RheSiNat

**Aktuelle Informationen –
Argumentationen - Fragen über und
zum Projekt Rhesi**

4. Juli 2022

2.1.3 Gegebene Abflusskapazitäten aktuell und nach Projektumsetzung

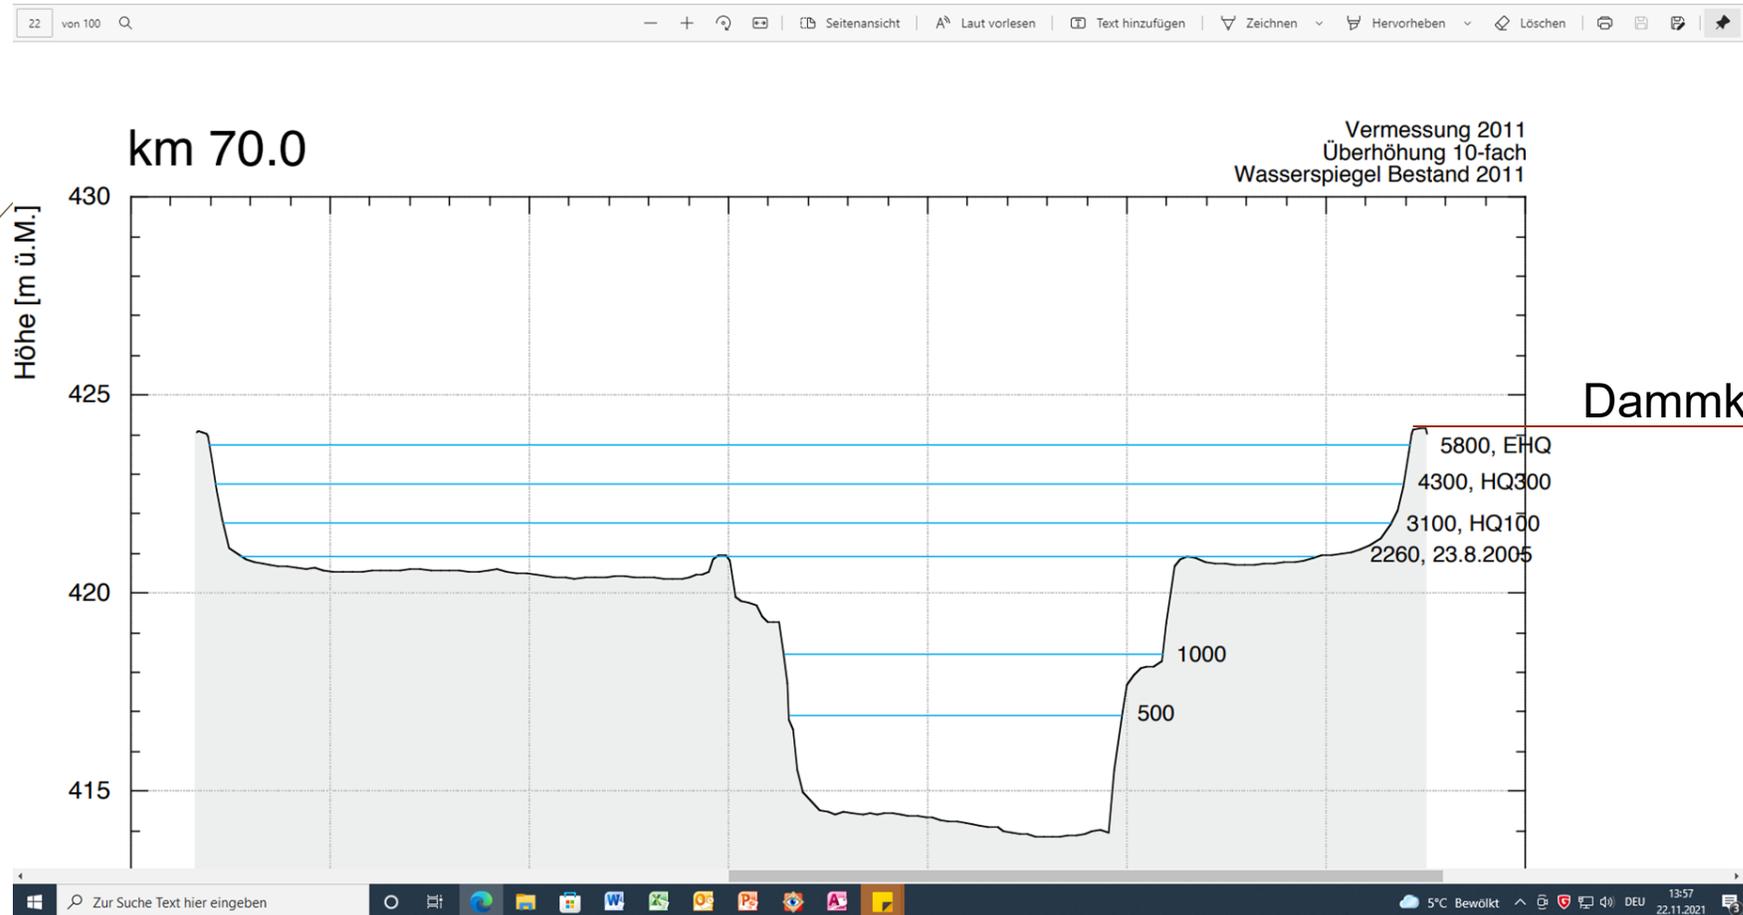
Auflistung der Abflusskapazitäten in m³/s in Koblach nach der Ehbachmündung und im Vergleich dazu Lustenau

Argumentation 4:

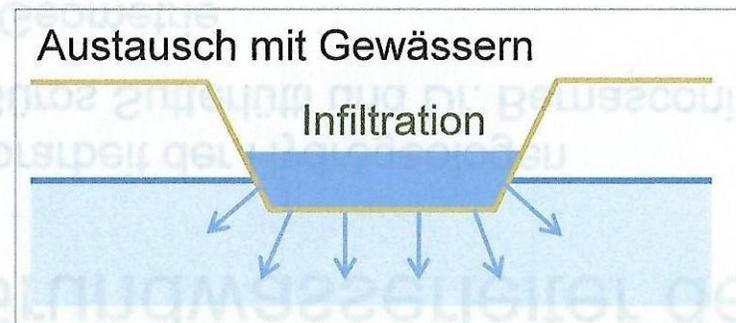
Die Einleitung der gesammelten Abwässer aus den Kläranlagen Meiningen und Vorderland ist in das aufgeweitete Gerinne des Rheins geplant, **direkt vor der Schutzzone II – Diese soll eine Fließ- oder Aufenthaltsdauer von 60 Tagen sichern und so vor Keimbelastungen schützen.**

Gemäß Pumpversuche und Modellprognose, wird das Pumpwerk Koblach aber rheinseitig mit einer Fließzeit von etwa **10 Tagen** angeströmt, dadurch kann der Betrieb mit sauberem Trinkwasser nicht mehr gewährleistet werden.

Binnengewässer

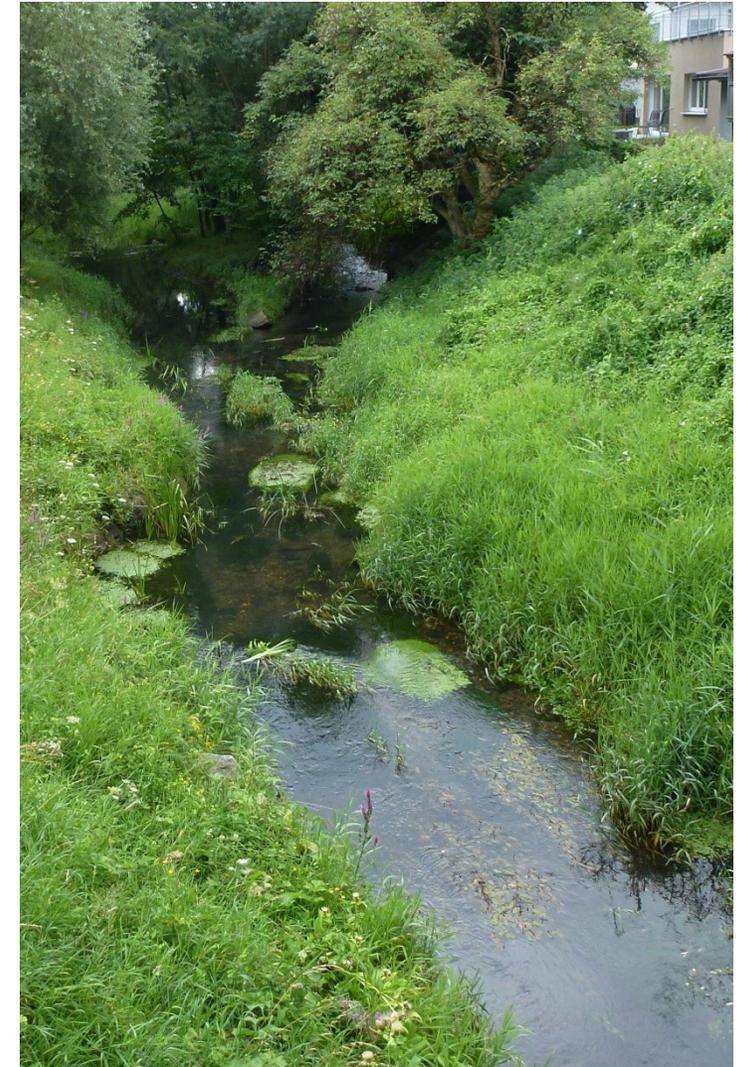
Der höhere Grundwasserspiegel und das zusätzliche Einzugsgebiet von 18.7 ha (durch Dammbrückung) wird sich negativ auf die Oberflächenwasserproblematik auswirken.

Die Gerinne der Binnengewässer müssen durch ausräumen und entfernen der gewachsenen Hindernisse, an die Erfordernisse des abzufließenden Oberflächenwassers (immer wieder) angepasst werden, damit sie **ohne aufwendige Pumpen-Technik**, (Klimaschutzziele - sparsamer Umgang mit Energie) selbständig funktionieren.

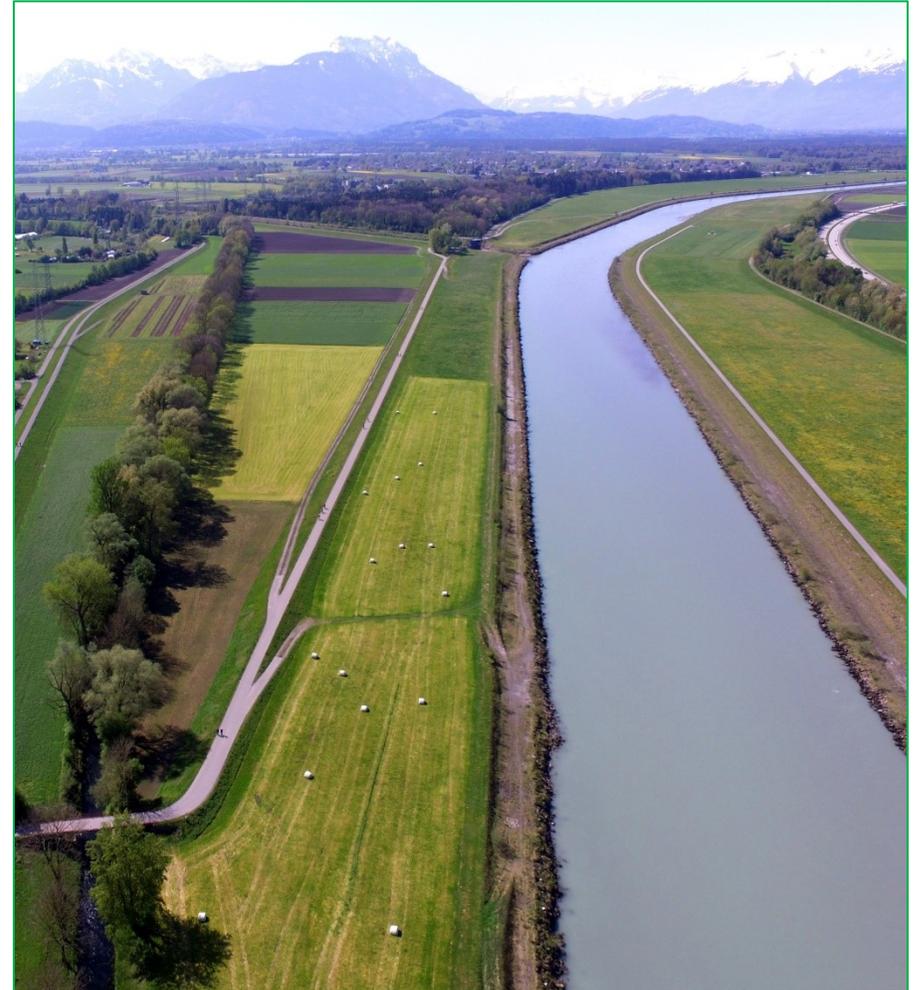
Es darf nicht sein, dass 70% der Rheinvorlandflächen (Grünflächen) und ca. 18 ha Wald, wegen einer nicht notwendigen Gerinne-Aufweitung und Dammbabrückung im Projektabschnitt 1 verloren gehen, wenn man schon weiß, dass der Bodenverbrauch in Vorarlberg täglich 1,1 ha ausmachen.
